PLAN LOCAL D'URBANISME DE LA LECHERE

COMPTE RENDU DE REUNION

Réunion du 26 Mars 2024

Objet de la réunion : Présentation des OAP

DOUCY VILLAGE

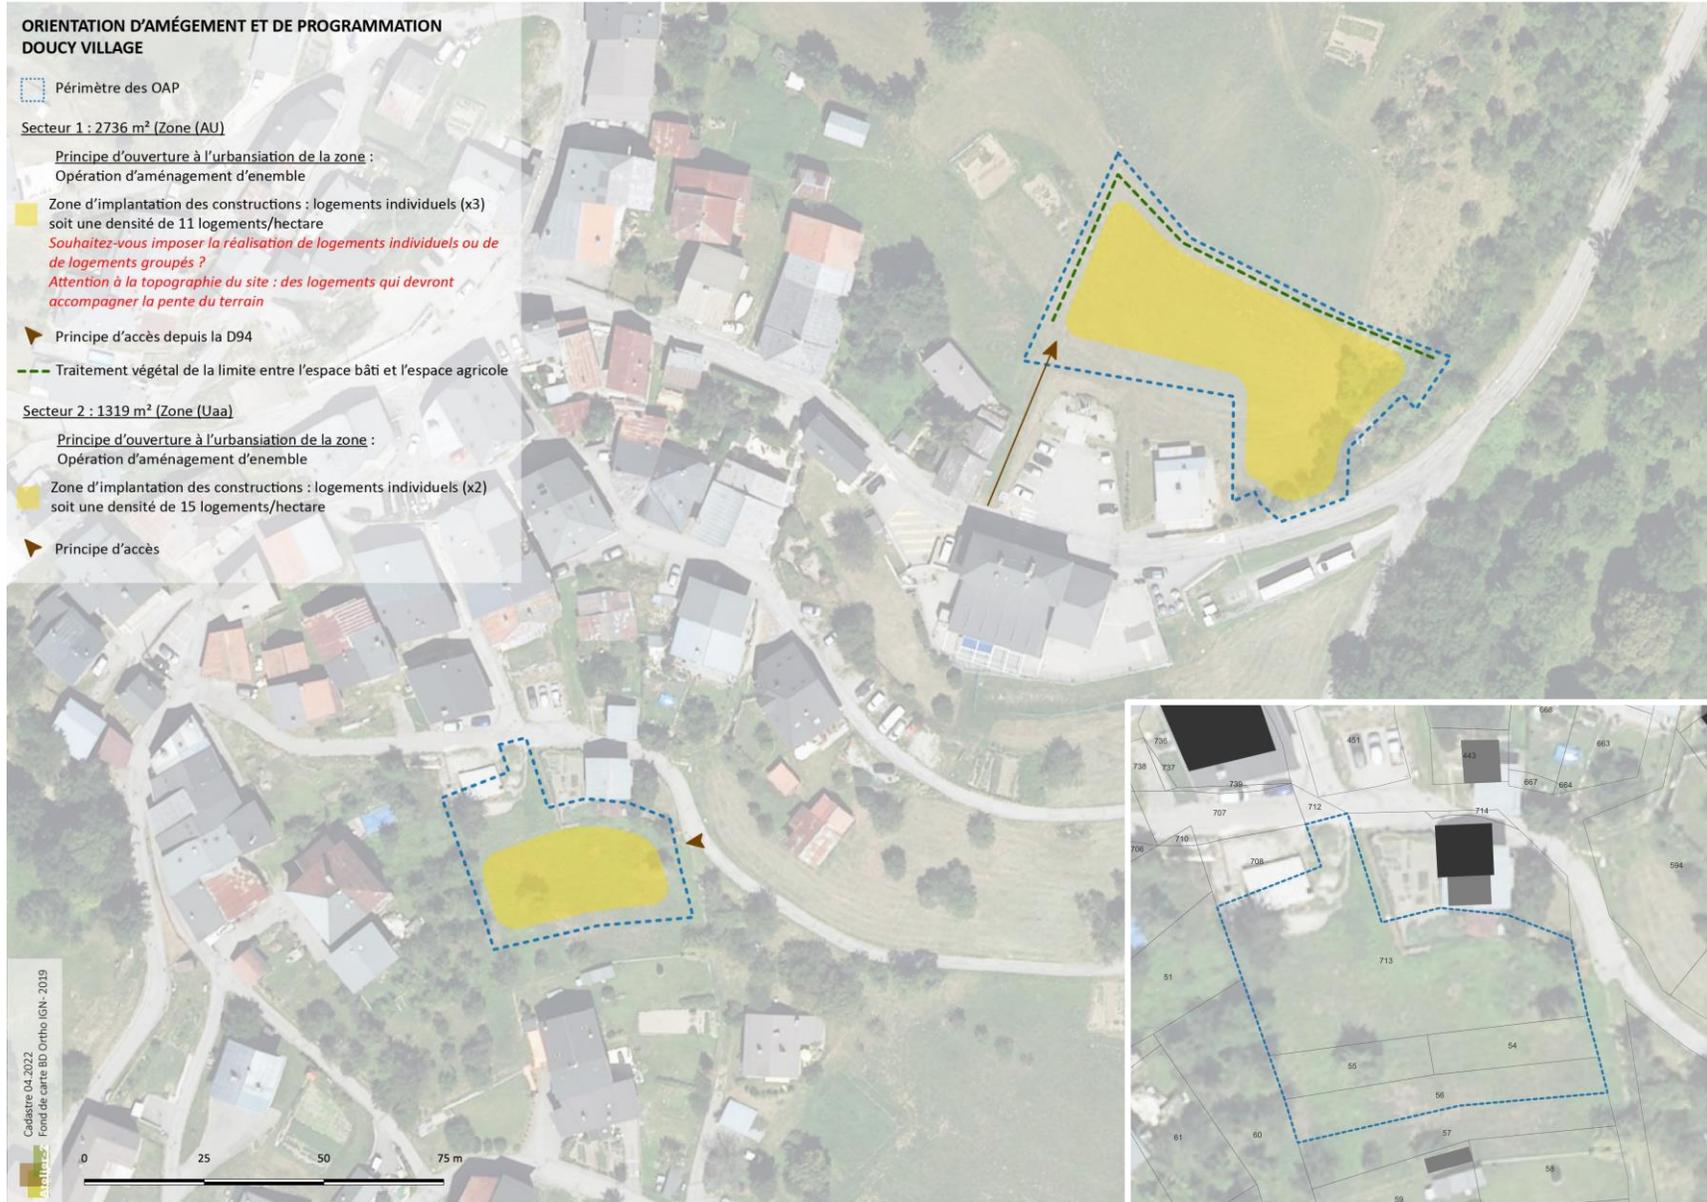
Au cours de la réunion, Madame Germanaz valide la proposition du bureau d'études sur le secteur n°2
